Č. j.: JMK 22146/2013

Dodatečné informace č. XI k zadávacím podmínkám k nadlimitní veřejné zakázce „Zhotovitel stavby Moravian Science Centre Brno“

Název veřejné zakázky: „Zhotovitel stavby Moravian Science Centre Brno“

DETAIL č.1

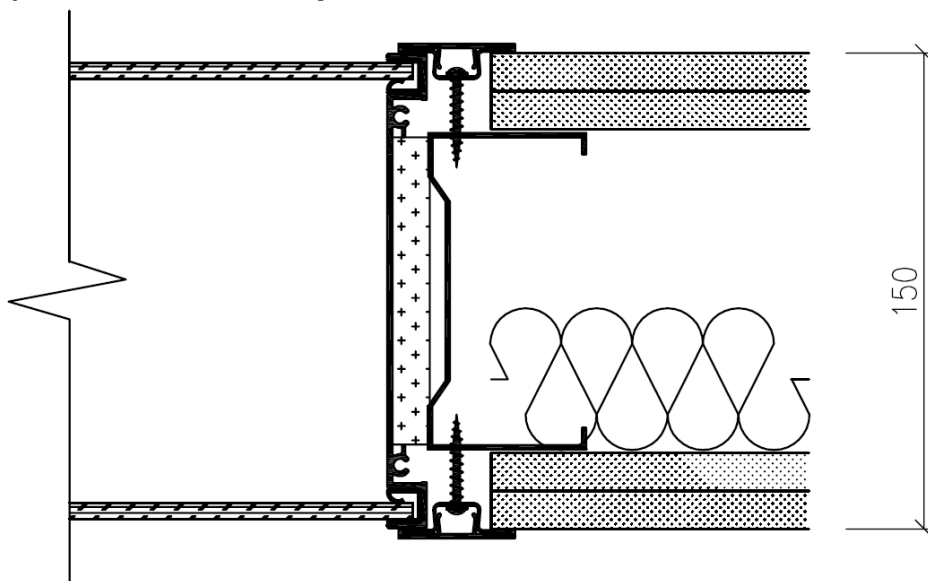
Jedná se o Al konstrukci s požární odolností vč. meziskelních žaluzií. Bohužel se nám dosud nepodařilo najít výrobce, který má požadovaný systém certifikován. Souběh zadaných požadavků – požární odolnost- Al tenkostěnný profil – meziskelní žaluzie- sklo Connex nelze splnit.

Žádáme zadavatele, zda by mohl uvést referenční výrobek, který požadované podmínky bez výhrad bude splňovat.

Zadavatel prověřil u zpracovatele projektu oprávněnost technického návrhu uvedeného v dotazu a zjistil následující.

Uvedené řešení bylo konzultováno a odsouhlaseno zpracovatelem projektu s dodavatelem těchto konstrukcí výplní otvorů společností LIKO-S, a.s., U Splavu 1419, 684 01 Slavkov u Brna, telefon: +420 544 221 111, fax: +420 544 221 110, mobil: +420 602 772 792. Ten opět na základě výše uvedeného dotazu potvrdil, že popsanou konstrukci je schopen realizovat.

Zadavatel se však po konzultaci se zpracovatelem projektu rozhodl „zjemnit“ souběh požadavků a to tak, že zastínění místnosti bude řešeno horizontální hliníkovou žaluzií osazenou včetně ovládání vně zasklení na vnitřním líci okenní výplně. Ostatní podmínky je však nutno respektovat, tj. zachovat hliníkové provedení, požární odolnost okna EI60/DP1 a zabezpečení prostoru použitím bezpečnostního zasklení minimálně z vnějšího prostoru.

05

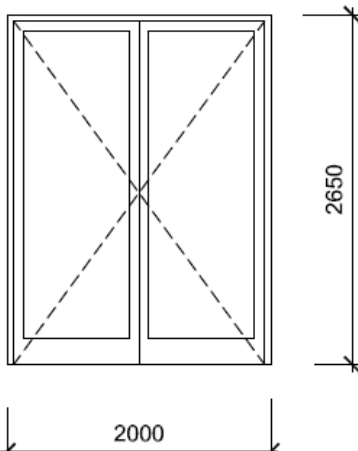
Je rozpor v uvedeném popisu pro výplň dveří –prosklené –plné, tepelně izolační panel. Podle umístění dveří – výměňíková stanice, rozvodna NN, trafo se uchazeč domnívá, že se nejedná o dveře prosklené, jak je uvedeno ve výkazu výměr.

Žádáme zadavatele o přesnou definici výplně dveří, případně opravu výkazu výměr.

Zadavatel prověřil uvedený nesoulad a záležitost upřesňuje dle níže uvedených řádků soupisu prací s výkazem výměr a tabulek.

734	Al/05	Vnější plné dveře 2000/2650 mm, Al vč. doplňků a provedení dle popisu - D+M	kompl	4,00
736	Al/07	Vnější plné dveře 1290/2100 mm, Al vč. doplňků a provedení dle popisu - D+M	kompl	1,00

VNĚJŠÍ PLNÉ DVEŘE DVOUKŘÍDLÉ
DO STAVEBNÍHO OTVORU 2000x2650mm

SE SYSTÉMOVÝCH HLINÍKOVÝCH PROFILŮ
POVRCH.ÚPRAVA AL,PROFILŮ; PRÁŠKOVÝM LAKOVÁNÍM KOMAXIT- DLE RAL 9006
VÝPLŇ TEPELNĚ IZOLAČNÍ PANEL U=0,7W/m2K,

07

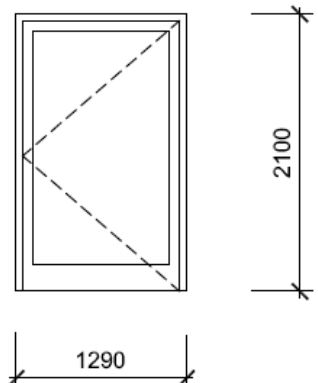
Týká se i prvku Al 07

VNĚJŠÍ PLNÉ DVEŘE JEDNOKŘÍDLÉ
DO STAVEBNÍHO OTVORU 1290x2100mm

SE SYSTÉMOVÝCH HLINÍKOVÝCH PROFILŮ
POVRCH.ÚPRAVA AL,PROFILŮ; PRÁŠKOVÝM LAKOVÁNÍM KOMAXIT- DLE RAL 9006
VÝPLŇ PLNÝ PANEL, BEZ POŽADAVKU NA TEPELNOU IZOLACI
